Efni: Umsögn Veitna vegna breytinga á deiliskipulagi Smiðjuvegur 68 - 76
Mál 1063/2024

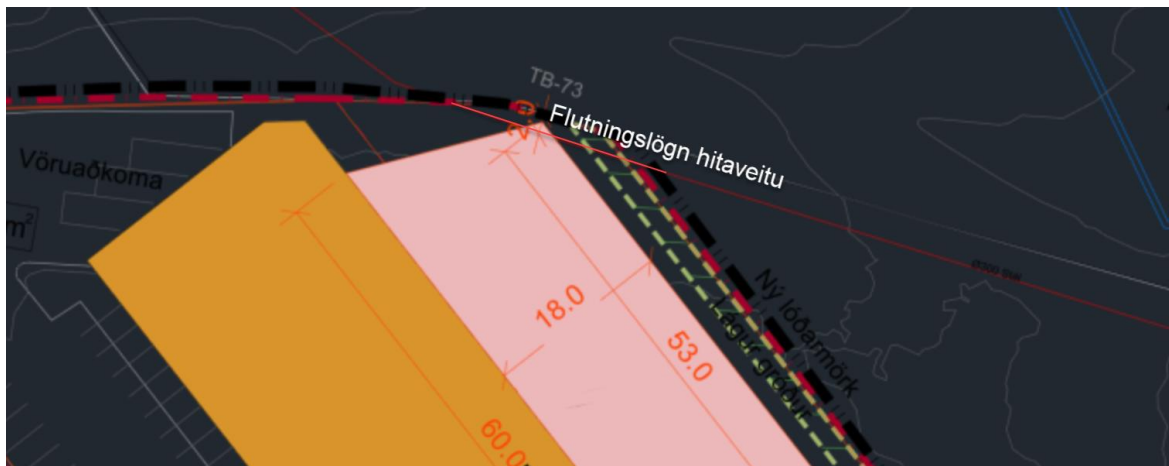
Flutninglögn hitaveitur liggur þar sem gert er ráð fyrir nýjum byggingarreit í deiliskipulagstillögunni. Veitur óska eftir að byggingarreitur verði færður og taki tillit til staðsetningar stofnlagnar hitaveitu. sjá nánar á mynd

Ef óskað er eftir flutning á lögninni þá þarf það að vera gert með góðum fyrirvara, vera lokið áður en framkvæmdir hefjast og er á kostnað þeirra sem óska eftir færslunni.
